**Forum mondial de l'harmonisation
des Règlements concernant les véhicules**

Proposition de complément 5 à la série 01 d'amendements au Règlement n^o 112 (Projecteurs émettant un faisceau de croisement asymétrique ou un faisceau de route ou les deux à la fois et équipés de lampes à incandescence et/ou de modules à diode électroluminescente (DEL))

Communication de l'expert de l'Allemagne*

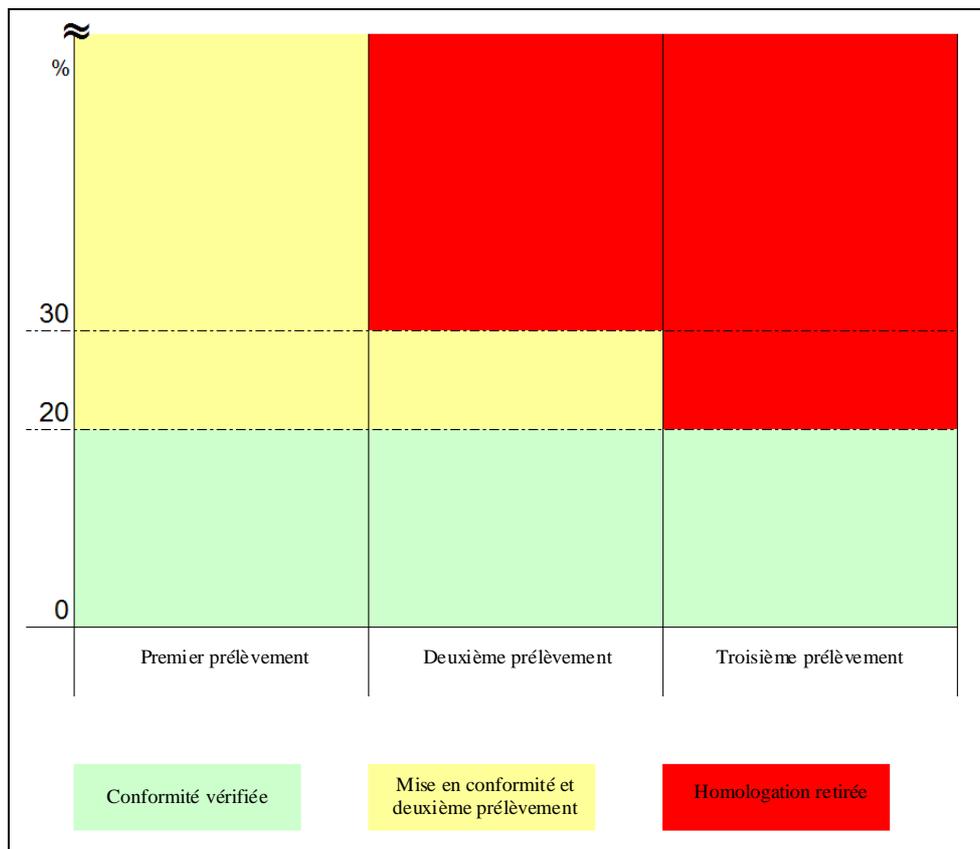
6. La conformité de la production est désormais décrite de manière claire et structurée, étape par étape (avec un nombre limité d'étapes), ce qui donne au fabricant la possibilité dans la première étape – en cas d'écart de plus de 20 % – de rétablir la conformité de sa production. Le processus de vérification de la conformité peut aussi être achevé plus tôt si les deux échantillons satisfont pleinement aux prescriptions.

7. La proposition expose en détail la «troisième étape» qui définit dans quelle condition l'homologation doit être retirée, lorsque le fabricant n'a pas été en mesure de mettre sa production en conformité après la troisième tentative de vérification.

8. Le dessin ci-joint illustre ce processus par étapes.
